規格變更通知

GT5P 型 小型計時器

茲因 2017 年 7 月發行的 GT5P 型小型計時器規格變更（通知函編號：T-2017014）的內容有更新，特此通知。更新處請參閱下文的紅字內容，謝謝。

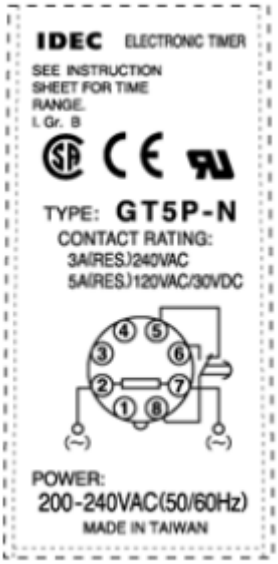
項目	變更前	變更後
設定旋鈕的 Top 位置		
標籤

網印	 雷射標籤 變更後： 標示完整型號 批號 Lot No. 變更前： 標示於背面 變更後： 標示於正面
